PROJEKT ORGANIZACJI RUCHU DOCELOWEGO

DLA PRZEBUDOWY UL. PIŁSUDSKIEGO NA ODCINKU
OD PL. LEGIONÓW DO UL. ŚWIDNICKIEJ
ORAZ UL. ZIELIŃSKIEGO OD UL. PIŁSUDSKIEGO DO UL. SWOBODNEJ
WE WROCŁAWIU W CELU WYZNACZENIA DRÓG I PASÓW ROWEROWYCH

Dotyczy: Przebudowa ul. Piłsudskiego na odcinku od pl. Legionów do ul. Świdnickiej, oraz ul. Zielińskiego od ul. Piłsudskiego do ul. Swobodnej we Wrocławiu w celu wyznaczenia dróg i pasów rowerowych **– projekt nr 59 w ramach Wrocławskiego Budżetu Obywatelskiego.**

Dotyczy: zatwierdzenia organizacji ruchu docelowego wraz z programami sygnalizacji świetlnej dla zadania „Przebudowa ul. Piłsudskiego na odcinku od ul. Legionów do ul. Świdnickiej oraz ul. Zielińskiego od ul. Piłsudskiego do ul. Swobodnej we Wrocławiu w celu wyznaczenia dróg i pasów rowerowych".

SKALA:	DATA:	NR RYSUNKU:	WYDANIE:
1:500	10.2016	ORD-2	1

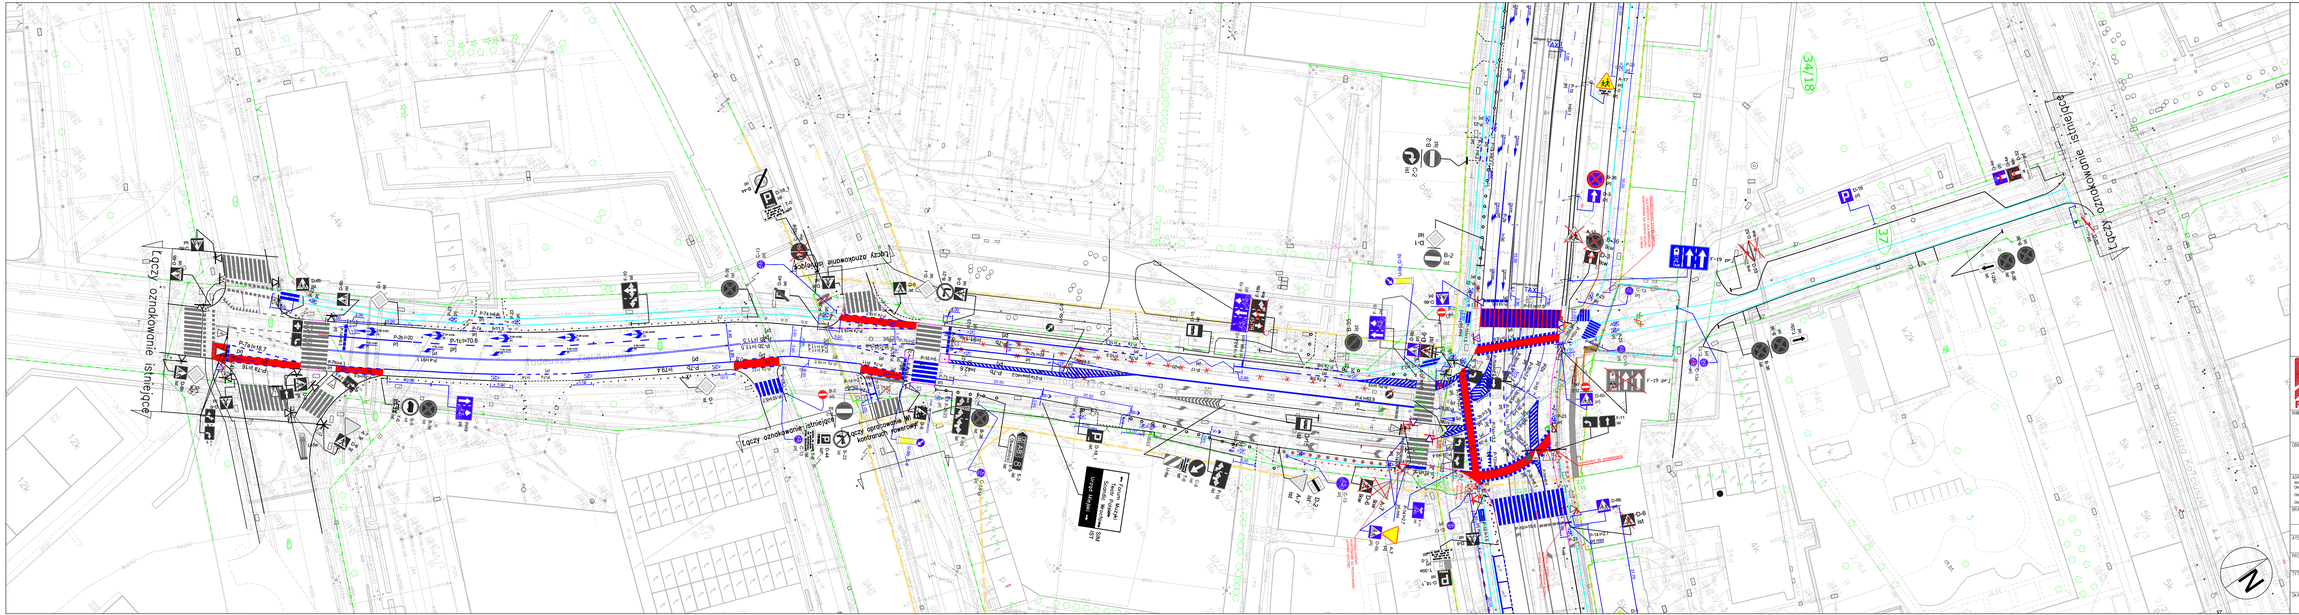
- **negatywnie** w zakresie :
  - wyniesionego przejścia dla pieszych w ciągu ul.Piłsudskiego ze względu na brak możliwości zapewnienia ciągłości niwelety przejścia i przejazdu w obszarze torowiska tramwajowego - w celu poprawy bezpieczeństwa proponujemy wyposażenie przejścia i przejazdu w sygnalizację świetlną typu PDP, co dodatkowo poprawi obsługę relacji podporządkowanych na skrzyżowaniu z ul.Kościuszki (przejazd „w cieniu" fazy pieszo-rowerowej)

- przebiegu ścieżki rowerowej po wschodniej stronie ul. Zielińskiego przy skrzyżowaniu z ul.Bogusławskiego – kolizja z obszarem akumulacji przed linią STOP oraz z mocno uczęszczanym chodnikiem zagraża bezpieczeństwu i płynności ruchu –relacje rowerową należy prowadzić wydzielonym pasem ruchu na jezdni wykorzystując jej szerokość i zakończyć za przejściem dla pieszych po czym umożliwić jazdę przy prawej krawędzi jezdni znakami P-27 do wydzielonej ścieżki przed skrzyżowaniem z ul.Piłsudskiego,

- **pozytywnie** oznakowanie w pozostałym zakresie pod warunkiem:
  - zapewnienia ciągłości przejścia i przejazdu rowerowego przez ul.Piłsudskiego przy skrzyżowaniu z ul.Lelewela – efektywna szerokość azylu nie zapewnia wymaganego poziomu bezpieczeństwa dla pieszych i rowerzystów.

1. zachować przejezdność - wymagane przepisami poszerzenia pasów ruchu na łukach szczególnie w obszarach skrzyżowań
2. nie projektować powierzchni wyłączonych z ruchu w obrębie torowisk tramwajowych
3. nie projektować piktogramów P-23 i strzałek kierunków w ciągu pasów rowerowych kiedy znajdują się one poprzecznie do pasów dla innych uczestników ruchu w obrębie skrzyżowań – znaki projektować na wlotach i wylotach skrzyżowań
4. na wlotach skrzyżowań, na pasach rowerowych znajdujących się w poziomie jezdni stosować oznakowanie kierunków ruchu analogicznie jak dla strumieni samochodowych (strzałki P-8 (pomniejszone) oraz korekta tablic F-10 i F-11)

5. ze znakiem A-7 projektować tylko jeden inny znak - nadmiarowe znaki przenieść na odrębne konstrukcje
6. przy wlotach jednokierunkowych ścieżek rowerowych stosować linie P-3b oraz strzałki zgodne z kierunkiem ruchu

7. uzupełnić strzałki kierunku przy piktogramach P-23 na wszystkich jednokierunkowych odcinkach ścieżek rowerowych
8. usunąć symbole ekranów kontrastowych z sygnalizatorów, które nie mają ekranów

9. stosować pięć zestawów strzałek kierunków (P-8) oraz znaki F-10 na każdym z dwupasowych wlotów skrzyżowań o innej niż naturalna strukturze kierunkowej pasów ruchu ,

10. na ul.Piłsudskiego:
    a. znaki D-1 projektować do 50 metrów od skrzyżowań
    b. zachować oznakowanie F-10 przed ul.Lelewela w przypadku projektowania struktury kierunkowej pasów ruchu w oznakowaniu poziomym

c. projektować strzałki skrętu w lewo na całej długości pasa do skrętu w lewo w ul.Kościuszki od pl.Legionów
    d. lokalizacje przejść dla pieszych przy przystanku autobusowym w rejonie pl.Legionów dostosować do geometrii peronu i zasięgu barierek

e. uzupełnić znak C-9 na wyspie kanalizującej ruch na wlocie ul.Lelewela
    f. na wlocie ul.Lelewela zaprojektować do przeniesienia bliżej skrzyżowania znaki B-43/44 - dodatkowo zaprojektować piktogram znaku B-43

g. zaprojektować piktogramy znaków B-33 przed wyniesionym przejściem
    h. na rampie przy przejściu przez ul.Piłsudskiego oddzielić linią P-2b przestrzeń dla pieszych od przestrzeni dla rowerzystów

i. zachować spójne i normatywne szerokości pasów ruchu np. nieuzasadnione przewężenie pasa ruchu na wprost przy skrzyżowaniu z ul.Bałuckiego
    j. wydzielenie pasów ruchu stosować oznakowaniem poziomym w skosie min 1:5

k. na wlocie wschodnim przy skrzyżowaniu z ul.Zielińskiego zaprojektować przesunięcie sygnalizatora „na wprost" nad zmienioną oś pasa ruchu „na wprost"

l. przejazd rowerowy w poprzek wlotu ul.Zielińskiego oznakować znakami P-11 i D-6b (przejazd jednokierunkowy)
    m. uzupełnić przejście dla pieszych przez ścieżkę po płn. - zach. stronie skrzyżowania jw.

n. uzupełnić i skorygować błędnie zlokalizowane oznakowanie kierunkowe pasów ruchu przed skrzyżowaniem z ul.Świdnicką (strzałki P-8) - zachować właściwe odległości względem linii P-14

o. zabezpieczyć miejsce wjazdu rowerzysty na jezdnię przed skrzyżowaniem jw.
    p. w miejscu jw. rozróżnić na jezdni oznakowaniem poziomym miejsce przeznaczone na postój pojazdów przy hotelu (nr budynku 53-57) od obszaru akumulacji na wydzielonym pasie ruchu dla relacji prawoskrętnej - proponowana koperta P-20

a. przeprowadzenia rowerzystów przez obszar skrzyżowania z ul.Bogusławskiego w kierunku ul. Piłsudskiego należy zaprojektować na jezdni wykorzystując dostępną szerokość i zakończyć za przejściem dla pieszych przy ul. Bogusławskiego (ominięcie stref kolizji z pojazdami przy linii P-13 i pieszymi w strefie akumulacji przed przejściem) - przebieg ciągu rowerowego kontynuować znakami P-27 aż do wydzielonej ścieżki bezpośrednio przed ul.Piłsudskiego

b. nie projektować oznakowania poziomego przejścia w obszarze azylu
c. zachować symetryczny podział pasów ruchu pod wiaduktem kolejowym
d. zaprojektować linie P-14 na pasie rowerowym przed przystankiem autobusowym

e. między bus pasem a kierunkiem przeciwny projektować linię P-4 - dostosować tablice F-18b
f. nie projektować linii P-14 przed przejściem dla pieszych od wewnętrznej strony skrzyżowania na wlocie ul.Zielińskiego do ul.Piłsudskiego

g. doprojektować dodatkowe przejście P-10 przez ścieżkę w narożniku płn.-zach. skrzyżowania z ul. Swobodna zapewniając skomunikowanie osygnalizowanego przejścia z chodnikiem po zachodniej stronie ul.Zielińskiego

1. dokonać korekty oznakowania drogi dla pieszych i rowerów w rejonie skrzyżowania ul. Piłsudskiego z ul. Świdnicką:
   1) w miejscu projektowanego znaku C-13/16 przy pasie do skrętu w prawo zaprojektować znak C-13/16a,
   2) projektowane piktogramy P-23 i P-26 zlokalizować jako lustrzane odbicie na trasie ruchu pieszych i rowerzystów od skrzyżowania do bramy pomiędzy bankiem BZ WBK a hotelem Scandic.
2. uzupełnić projekt o informację o projektowanej nawierzchnię pomiędzy projektowanym a istniejącym krawężnikiem ul. Lelewela.
3. Po wschodniej stronie ul. Zielińskiego pomiędzy ul. Bogusławskiego a ul. Piłsudskiego, w miejscu projektowanego znaku C-13/16 na wysokości początku drogi dla rowerów zaprojektować znak C-13.
